Mission régionale d'autorité environnementale
CENTRE - VAL DE LOIRE

Avis délibéré sur la

**Demande d'Autorisation Environnementale présentée par la
société « Parc éolien des Trois Chênes » sur le territoire des
communes de Cléré-du-Bois et de Murs (36)**

N°MRAe CVL-2026-
20430/A P

Distances aux habitations et aux zones urbanisées

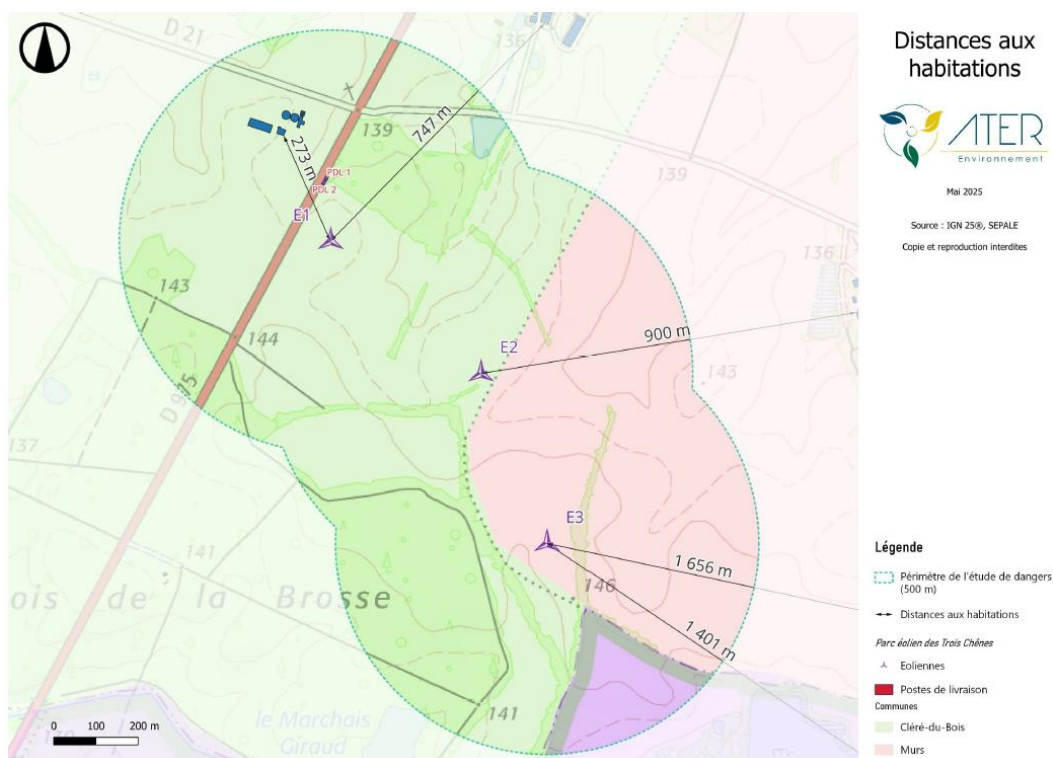
L'habitation la plus proche du projet est située au lieu-dit « le Bois le Roi » sur la commune de Cléré-du-Bois à 747 mètres de l'éolienne E1, la distance minimale réglementaire de 500 m est donc respectée.

Raccordement externe

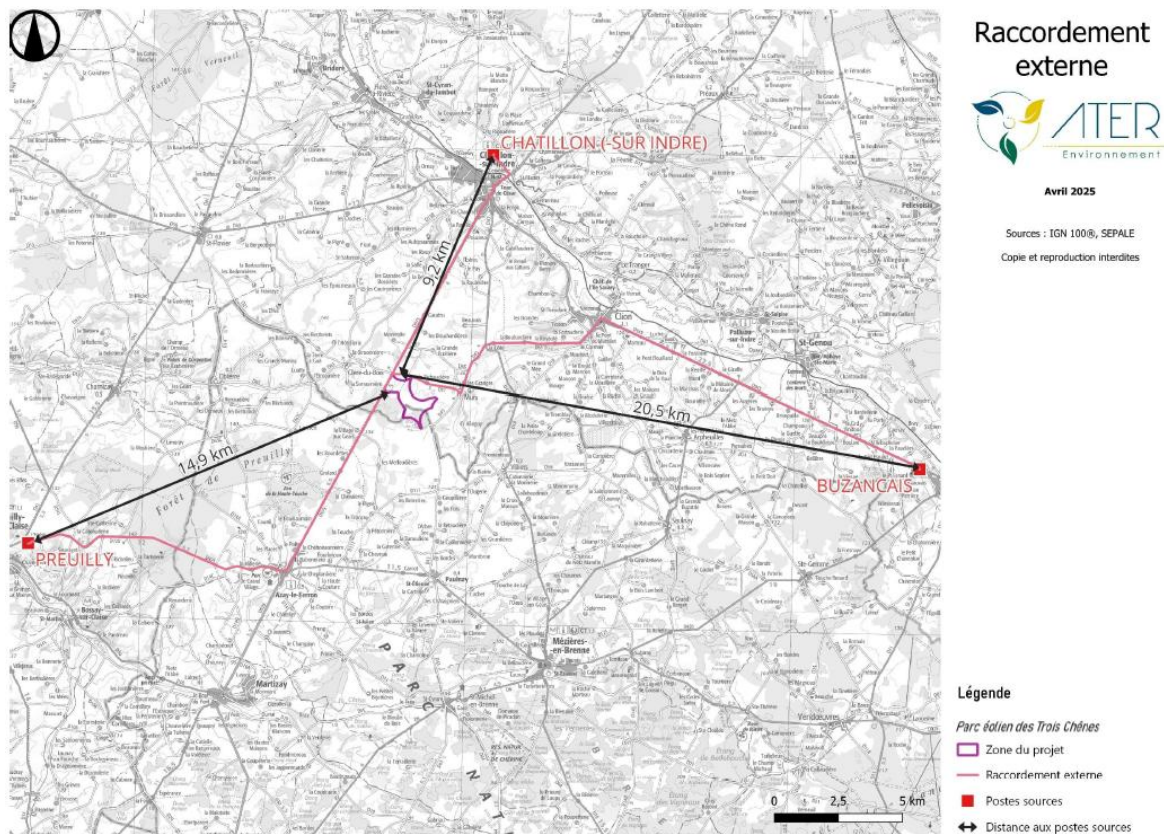
Les impacts dus à l'opération de raccordement sont bien évoqués dans l'étude d'impact. Néanmoins, les éléments présentés ne permettent pas d'évaluer l'étendue et l'ampleur de ces impacts. Une identification des enjeux environnementaux notables tels que la traversée de zone humide ou de zone Natura 2000, voies d'eau, les éventuelles atteintes à prévoir à des éléments forts du paysage (haies, alignements d'arbres, etc.) est indispensable afin d'évaluer les incidences sur l'environnement du projet dans leur globalité.

L'autorité environnementale recommande d'actualiser l'étude d'impact en y intégrant les travaux de raccordement au poste source lorsqu'ils seront définis.
